# 島根原子力発電所2号炉

## 安全施設

### (コメント回答)

# 審査会合における指摘事項

図1 タービン補機海水ポンプ出口弁設置概要図

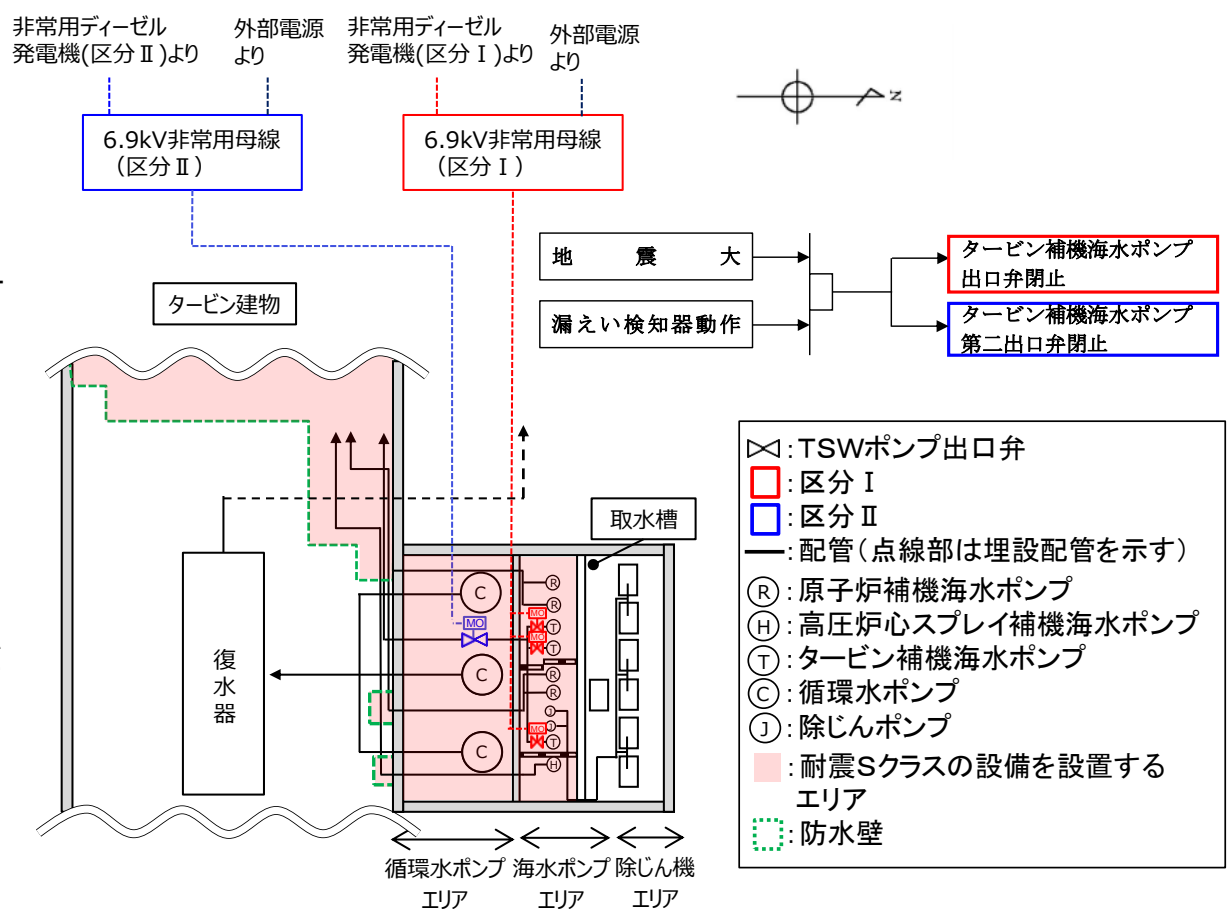
タービン補機海水ポンプ出口弁を設置するインターロックをMS-1相当に位置付けて他条文で説明する方針について、施設に求められる安全機能と閉止できなかった場合の影響の観点も踏まえてどのような設計を行う方針であるかが明確になるよう説明すること。

タービン補機海水ポンプ出口弁の弁閉止インターロックについては、信頼性向上の観点から、設置許可基準規則第12条に対する設計方針及び設置許可基準規則第12条以外の各条文との関係を踏まえ、以下を実施する。対策概要及び弁閉止インターロックの概要図を図1に示す。

- タービン補機海水ポンプ出口弁は多重化するとともに、当該弁の閉止に必要な電源は、多重性及び独立性を確保し、それぞれ区分I、IIの非常用母線から供給する設計とする。
- 運転員による誤操作防止のため、視認性及び操作性を考慮した設計とする。また、誤信号による誤動作、誤不動作の防止のため、論理回路を多重化する設計とする。
- 想定される外部事象に対して機能を損なわない設計とする。
- タービン補機海水ポンプ出口弁は、地震時に想定される溢水に対し機能を保持する設計とする。
